COMUNE DI ROCCA DI MEZZO

INTERVENTI A VALERE SUL FONDO COMPLEMENTARE AL PNRR
REALIZZAZIONE STADIO DEL FONDO NEI PIANI DI PEZZA
INTERVENTI PER L'AMMODERNAMENTO E LA MESSA IN SICUREZZA DI IMPIANTI SPORTIVI,
RICREATIVI E DI RISALITA (SUB-MISURA A.3.3) - CUP: E77H21012740001 - CIG: 9044870ED5
PROGETTO ESECUTIVO

RELAZIONE TECNICA DI RISCONTRO A NOTE REGIONE ABRUZZO E DI ANALISI DELLE OSSERVAZIONI SULLO STUDIO DI INCIDENZA AMBIENTALE

DICEMBRE 2023

Foto 1985: sono visibili tutte le cave dell'area

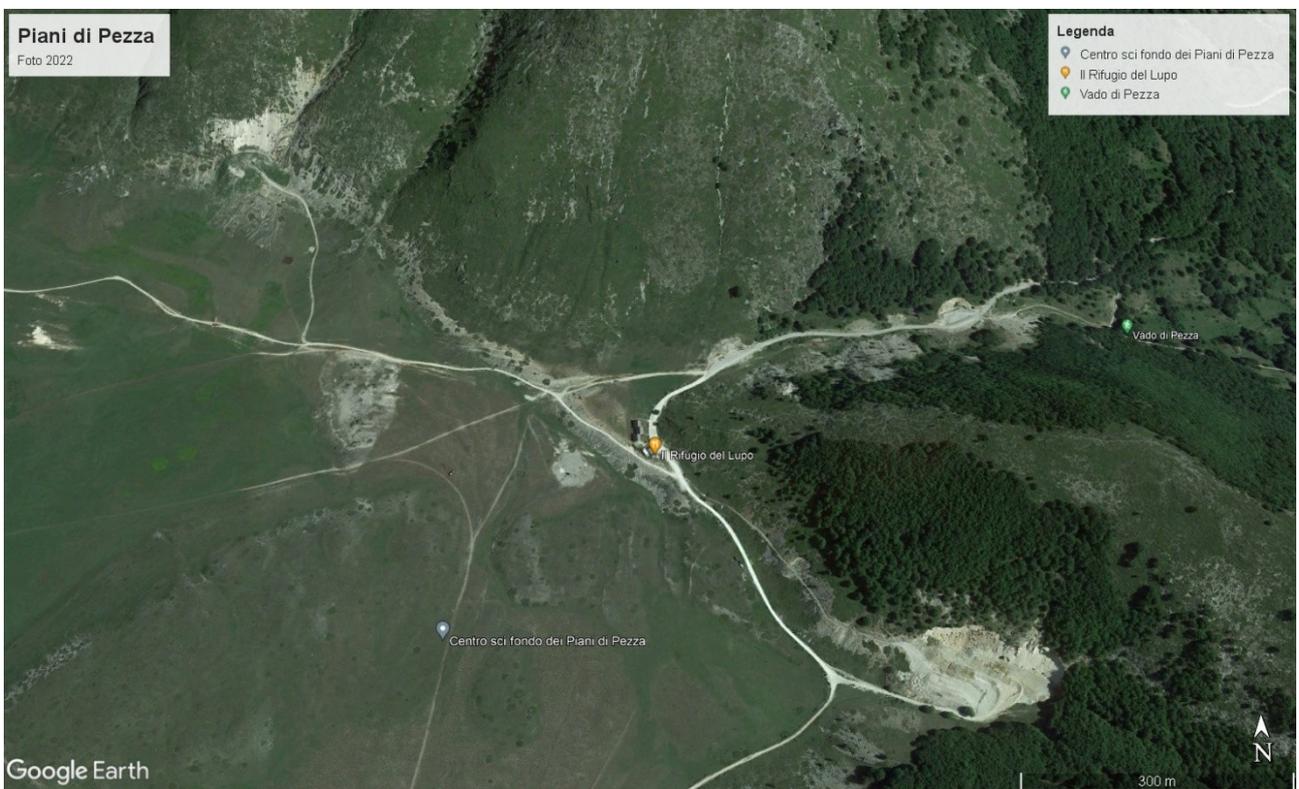
Regione, riferite sia all'anno 1954, in cui la cava non esisteva, e sia agli anni 1982 e 1985 in cui questa è invece molto evidente. Si osservi a tal fine di seguito la documentazione fotografica citata.

Foto 1954: non vi sono cave attive, e si nota un laghetto in posizione Ovest

Foto 1982: sono visibili, oltre alla cava in oggetto (al centro della foto), anche le altre due cave attive più prossime, inclusa quella in posizione Ovest, molto più ampia, a causa della quale si verificò il prosciugamento del laghetto visibile nella foto del 1954

Pertanto si ritiene di poter confermare, senza alcun dubbio di sorta, che l'area di intervento ricade completamente all'interno del perimetro di una cava dismessa, non censita dalla regione ma coeva della altre cave circostanti, e del tutto analoga a queste. Si tratta di fatto di un'area classificabile come detrattore ambientale, seppur in fase di lenta ricolonizzazione con presenza molto sporadica di vegetazione pioniera autoctona.

Carta Tecnica regionale Scala 1:5.000 – L'area di cava viene rappresentata priva di vegetazione

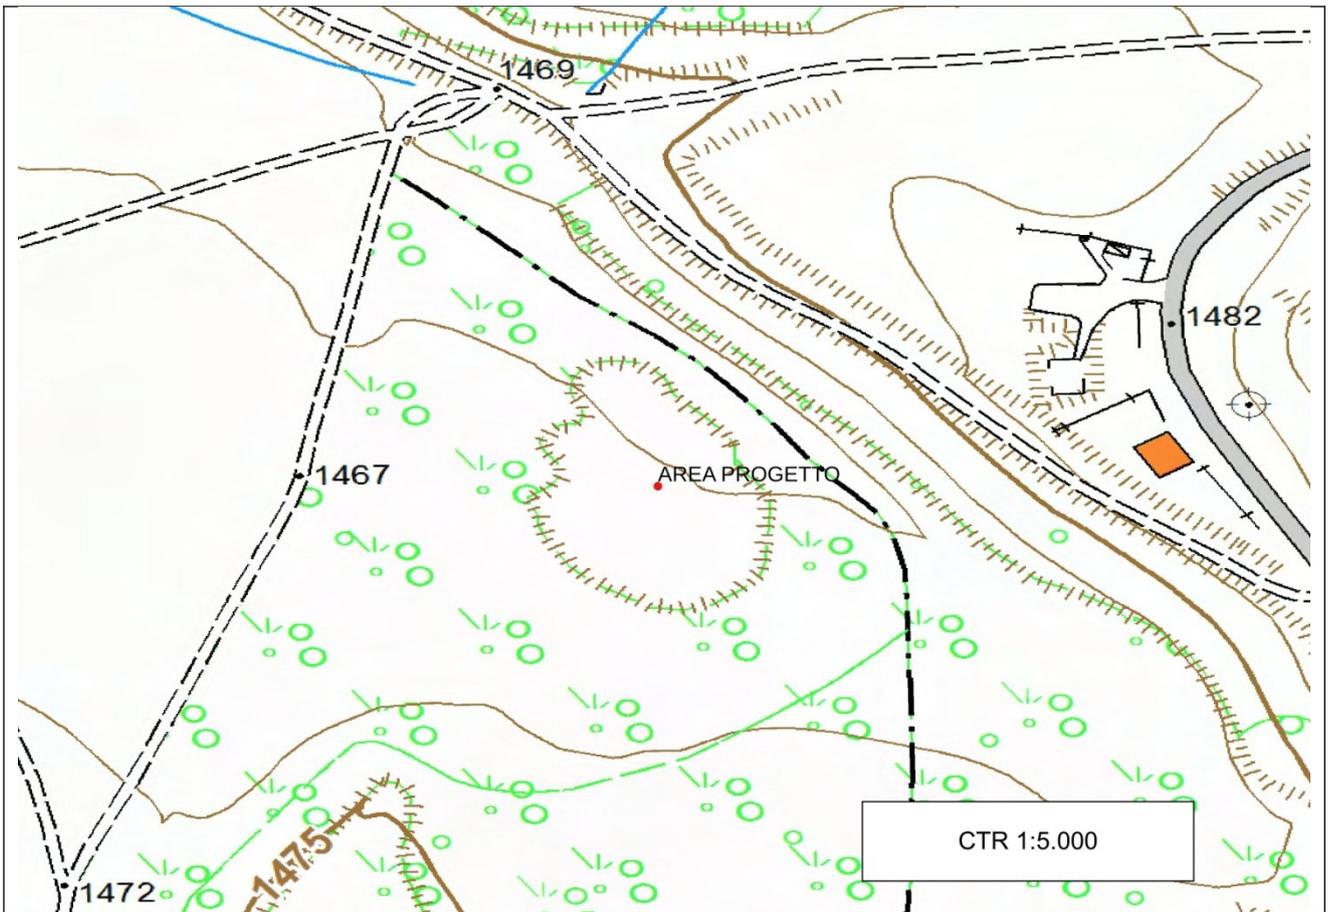
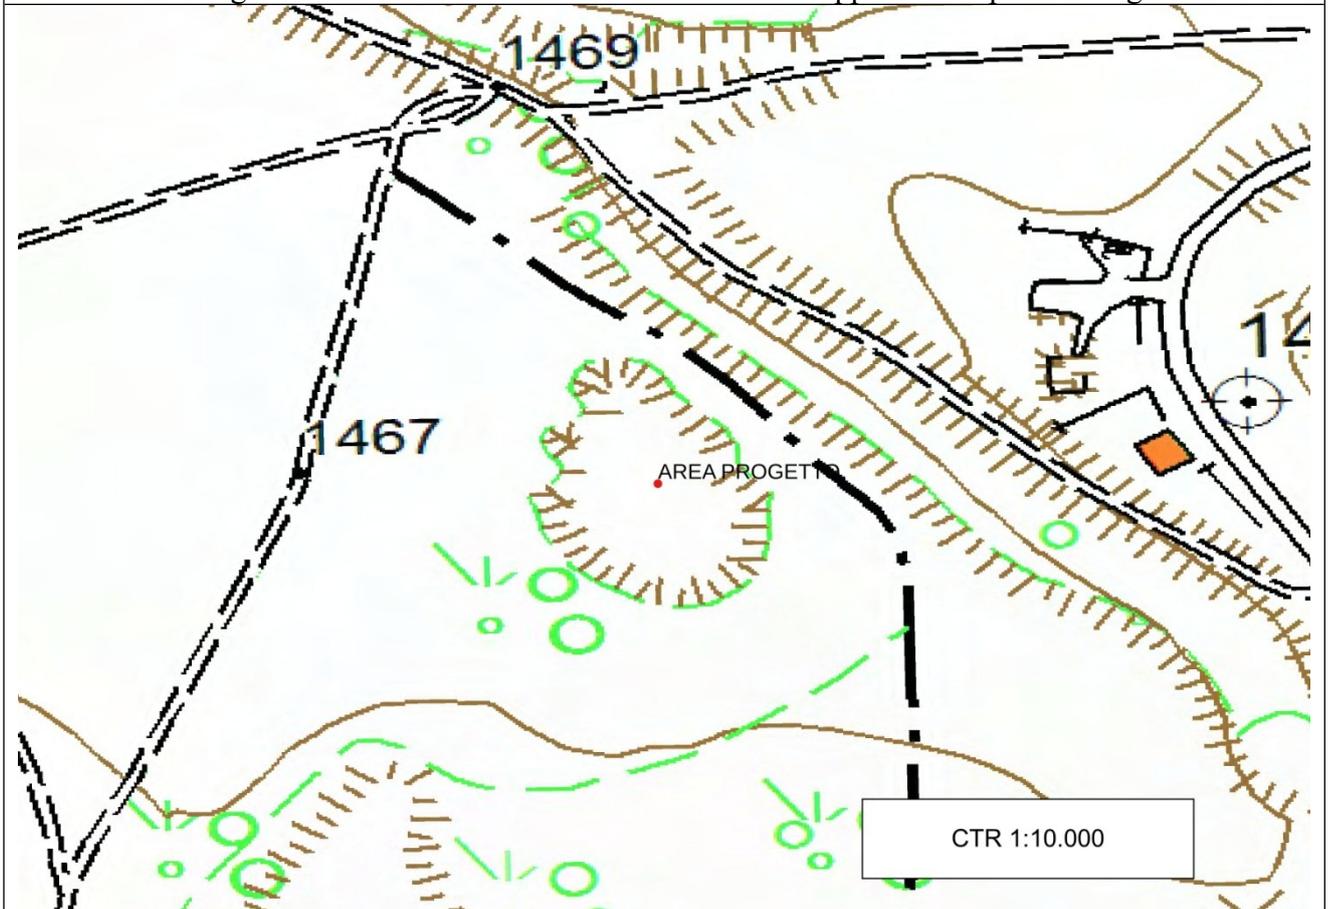
Viene sollevato il tema di una presunta contestazione da parte degli estensori riguardo alle misure di salvaguardia per le praterie montane, per le quali vige il divieto di trasformazione, mettendo in dubbio la cartografia ufficiale in quanto ritenuta a una scala inappropriata per la descrizione della realtà dei luoghi. Non si è in alcun modo messa in discussione la cartografia ufficiale, ma si è solo dato atto della circostanza per la quale l'area minima di rilievo cartografico non consente di evidenziare la cava all'interno della quale si andrà a realizzare il laghetto, estesa per appena 3.000 metri quadri. A conferma di ciò si è portato l'esempio delle altre cave circostanti, e in particolare di quella molto più estesa ubicata ad Est del sito di intervento, che la cartografia ufficiale classifica come "Bosco a prevalenza di faggio". Pertanto si è considerato che la cartografia ufficiale, proprio per il livello della sua scala, ricomprende il sito di intervento all'interno di un habitat classificato come "Praterie montane dell'Appennino centrale e meridionale", ma ciò non significa che automaticamente tutto ciò che è ricompreso in tale perimetrazione debba avere tale caratteristica. Una scala cartografica più alta, ossia più definita, dell'area consente di classificare con più dettaglio la tipologia di uso del suolo, come possono oggettivamente dimostrare casi concreti. Infatti, nelle Carte Tecniche Regionali a scala 1:5.000 e 1:10.000 tale area priva di vegetazione è debitamente individuata e segnalata, come si può facilmente osservare negli stralci cartografici di seguito riportati.
